OSSERVAZIONI AL NUOVO P.R.G. DI GELA

Proposta di previsione di un Parco Urbano lineare costiero a sud della città

fig. 2 componenti del Parco Urbano lineare costiero

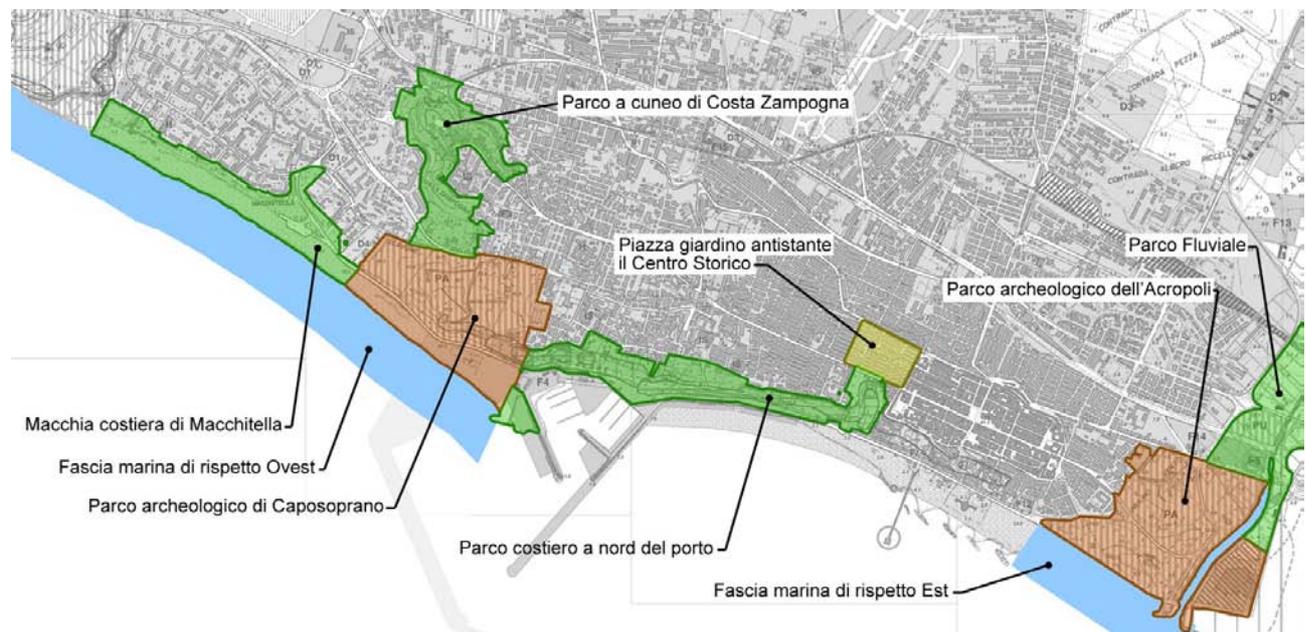
Per una questione di tutela ambientale e paesaggistica, anticipando qualsiasi tentativo di alterazione dell'aspetto delle nostre spiagge, si propone di stabilire un vincolo di inedificabilità assoluta nelle fasce costiere individuate nella figura 2, che qui sotto riproponiamo.

Si individuano due fasce: la Fascia marina di rispetto ad ovest, e la Fascia marina di rispetto ad est.

questa fascia di rispetto vuole garantire l'invariabilità paesaggistica dell'area delle Mura di Caposoprano, per i motivi sopra descritti. Nell'ambito di questa fascia non sarà tollerata alcuna opera di trasformazione urbanistica del territorio.

questa fascia di rispetto vuole garantire l'invariabilità paesaggistica dell'area antistante il parco dell'Acropoli.
